海棠湾3号C7-02-04地块项目

建筑方案优化对比图册

海南满天星旅业开发有限公司

2025年6月

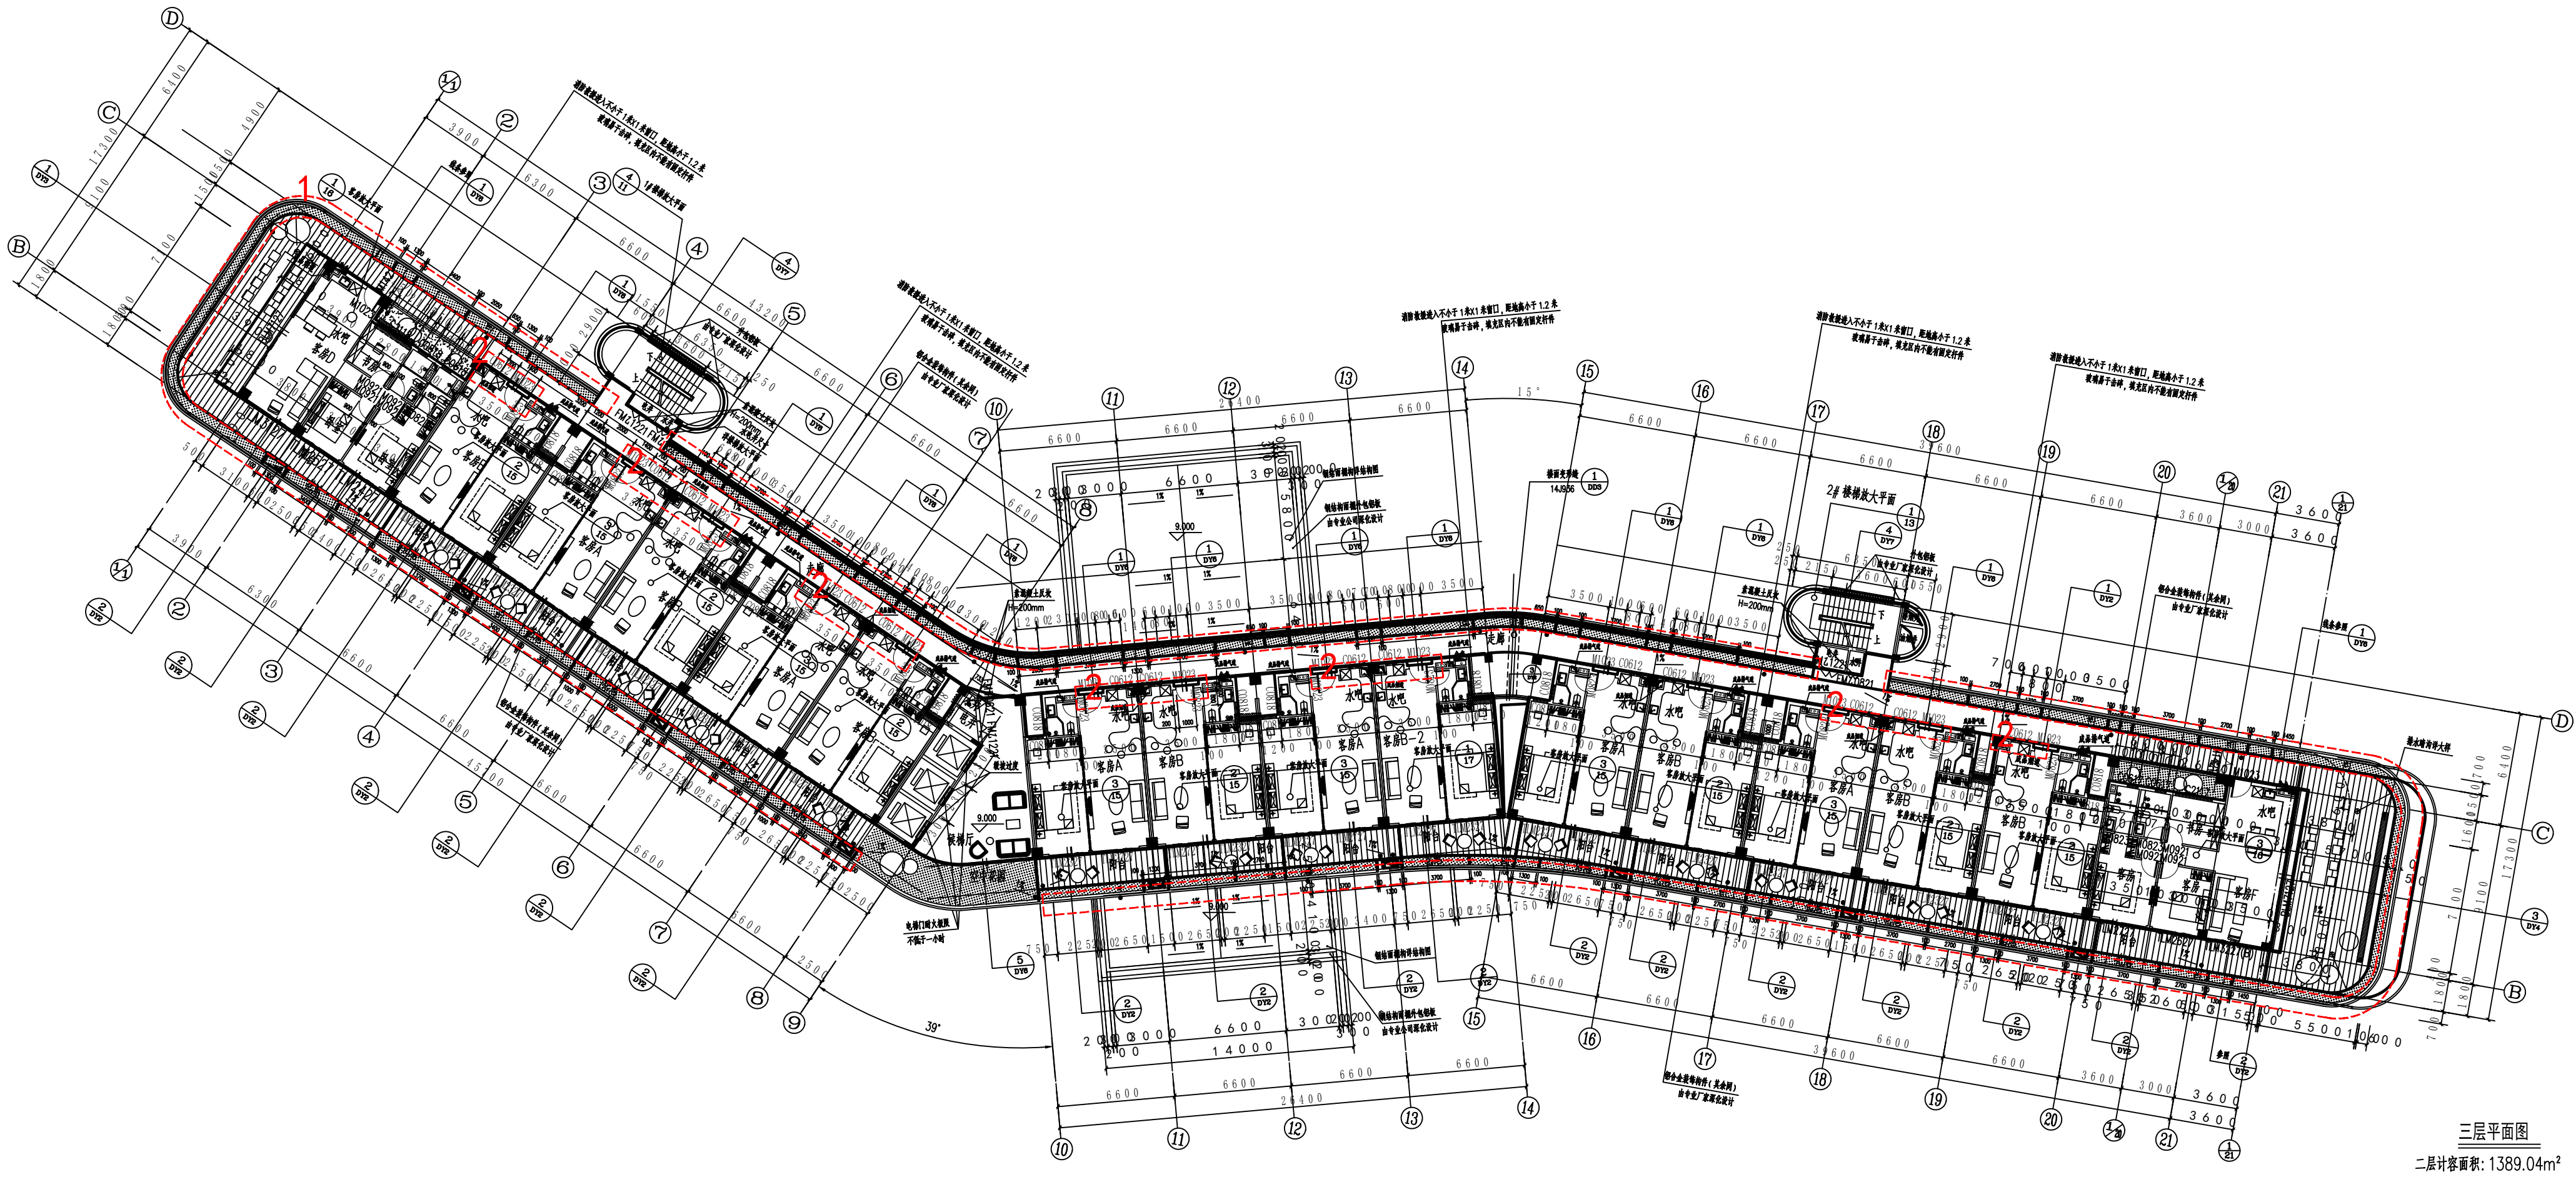
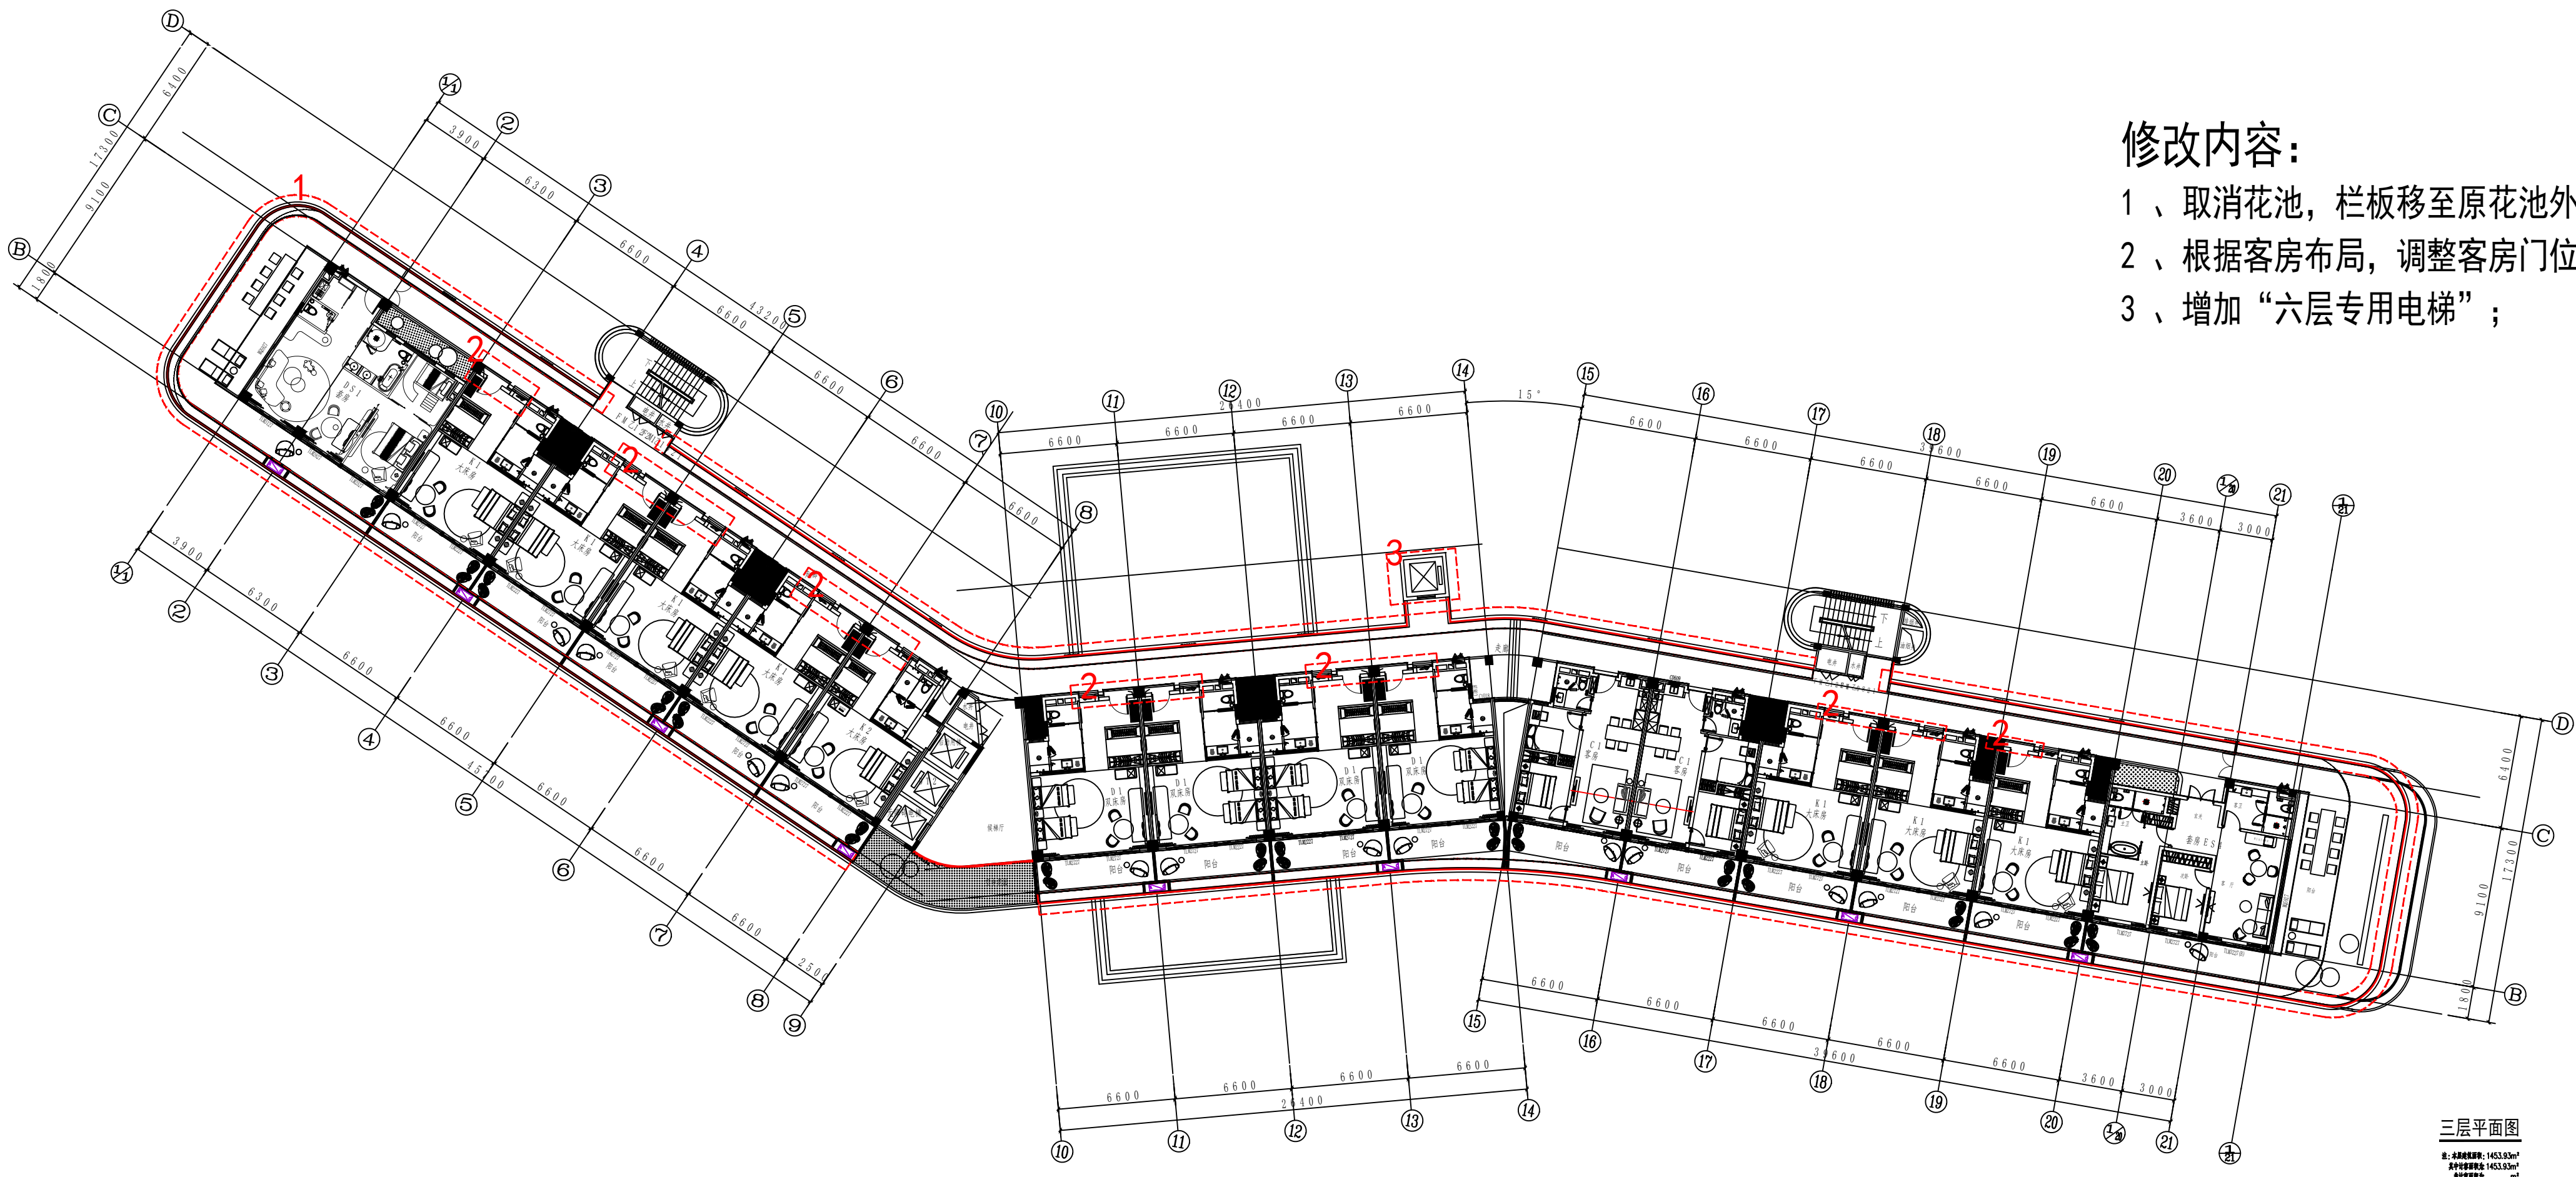
- 修改内容:
- 1、取消花池, 栏板移至原花池外侧;
 - 2、根据客房布局, 调整客房门位置;
 - 3、增加“六层专用电梯”;
